改善箇所説明図

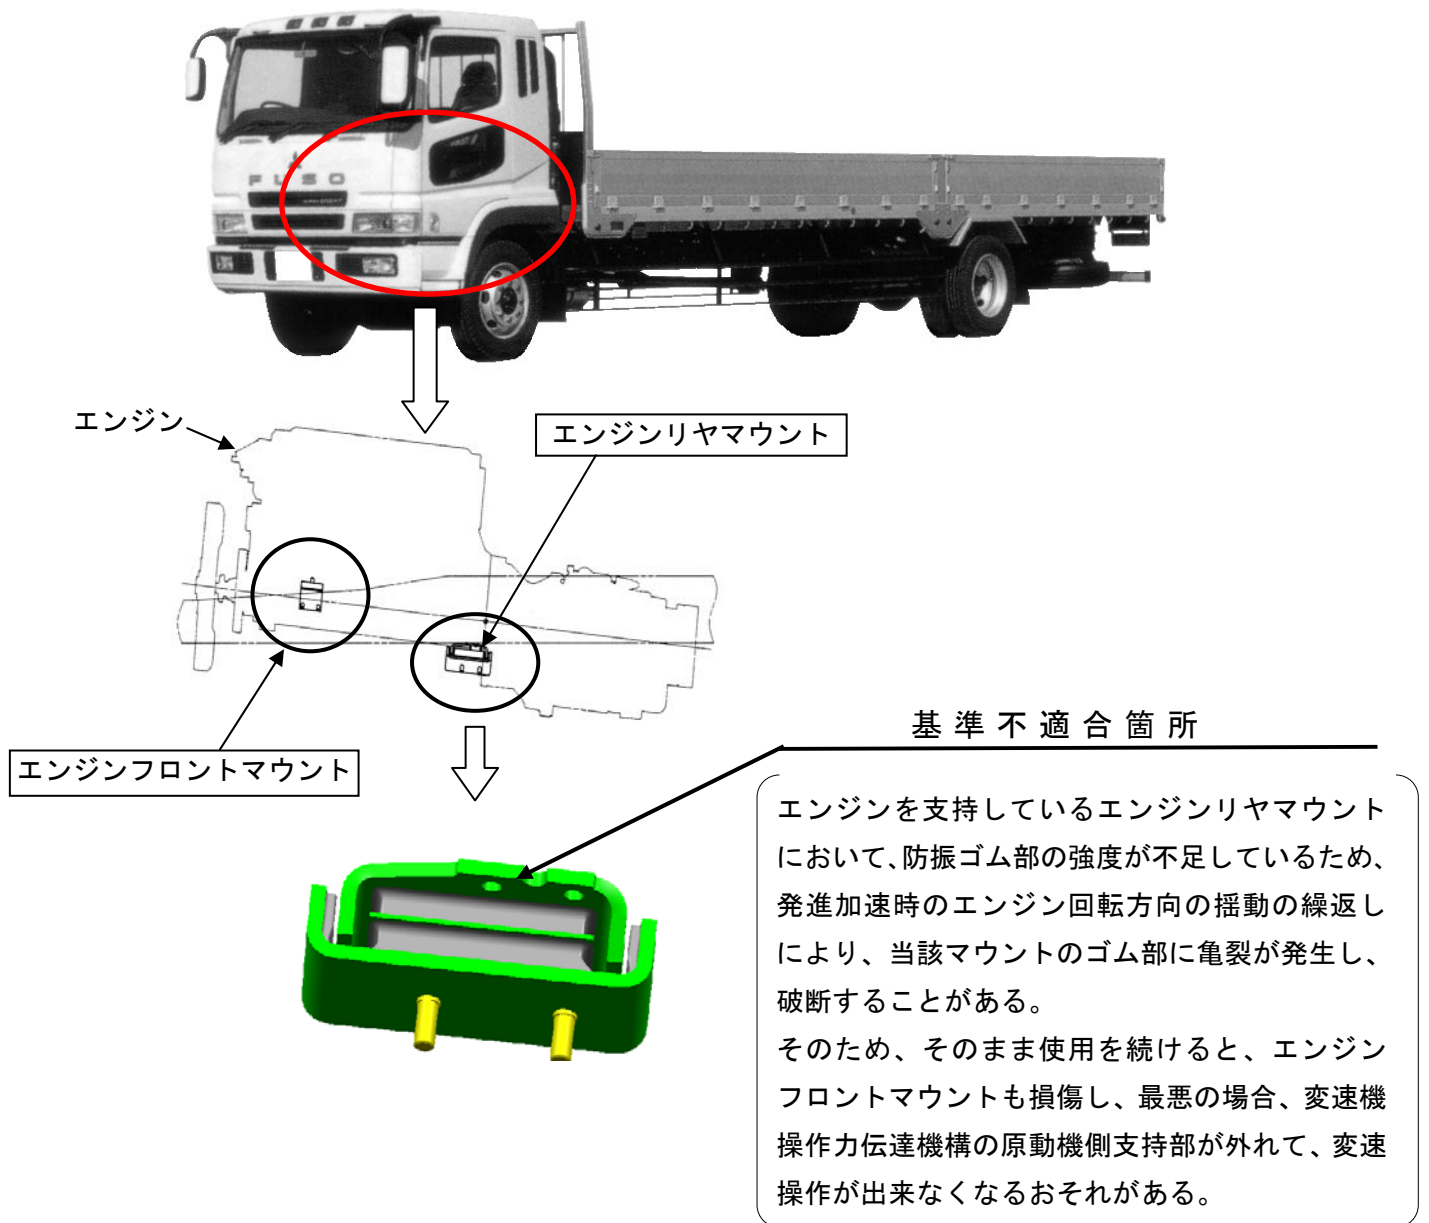
改善措置の内容	全車両、エンジンリヤマウントを対策品と交換する。また、エンジンフロントマウントを新品と交換する。
---------	--
